**Verslag huishoudelijke elektrische installatie op laagspanning en zeer lage spanning****Algemeen:**

Referentie: 010-20260427-01	Datum controle: 27/04/2026
Keurder: 010

Eigenaar:		EAN-code:	541448820036953446
Adres installatie:	Gustaaf Peetersstraat 2A bus 1, 2520 - Broechem	Nummer teller(s):	4096066- 2018
		Distributienetbeheerder installatie:	Fluvius
Datum uitvoering installatie:	☐ Vóór 01/10/1981 ☒ Tussen 01/10/1981 en 01/06/2020 ☐ Vanaf 01/06/2020		
Type:	☒ Wooneenheid ☐ Niet-huishoudelijk ☐ PV ☐ Batterij ☐ Laadpaal

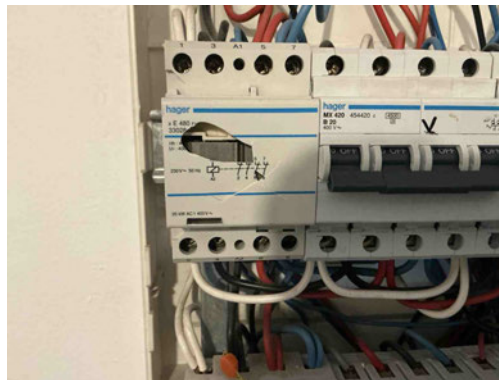
A16 - Er is geen continuïteit van de beschermingsgeleider van de contactdoos (Boek 1: 5.4.3.4).
Opmerking: Oa living

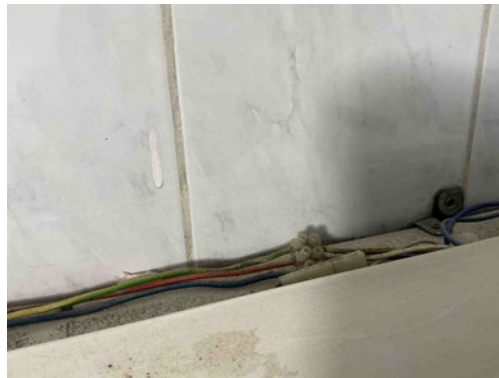
T23 - Het elektrisch materiaal is beschadigd. (Boek 1: 1.4.1.3).
Opmerking: Oa bord 1 en lamp berging

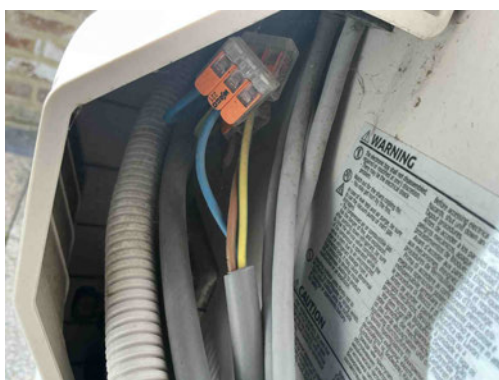
C21 - Het gebruik van geleiders van het type VOB, zonder bijkomende afscherming is niet toegestaan (Boek 1: 5.2.9.6).
Opmerking: Oa airco , badkamer , slaapkamer,...

C26 - De verbindingen zijn niet gebeurd in borden, in aftakdozen, aan de klemmen van contactdozen, schakelaars of in de verlichtingstoestellen (Boek 1: 5.2.6.1).
Opmerking: Oa badkamer en airco

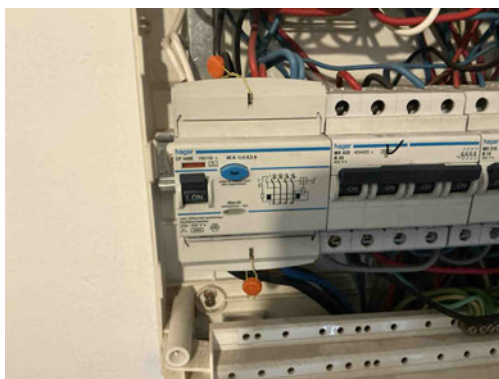
B17 - De voedingsspanning is niet op elk bord vermeld (Boek 1: 3.1.3.3).
Opmerking: Oa bord 1

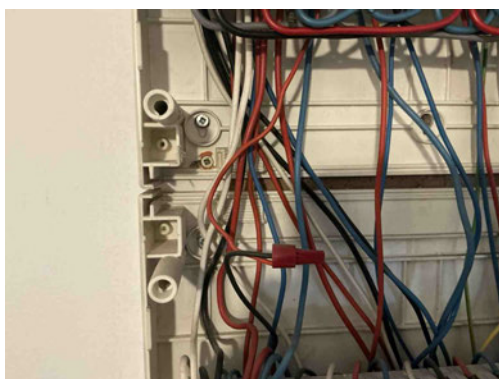
T21 - Het elektrisch materieel is niet geplaatst volgens de voorschriften van de fabrikant/ regels van goed vakmanschap . (Boek 1: 1.4.1.3)

Opmerking: Oa bord vijzen van de ophanging niet afgedekt

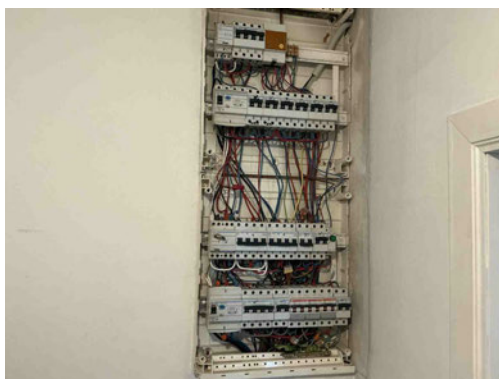
T21 - Het elektrisch materieel is niet geplaatst volgens de voorschriften van de fabrikant/ regels van goed vakmanschap . (Boek 1: 1.4.1.3)

Opmerking: Oa bord vijzen van de ophanging niet afgedekt
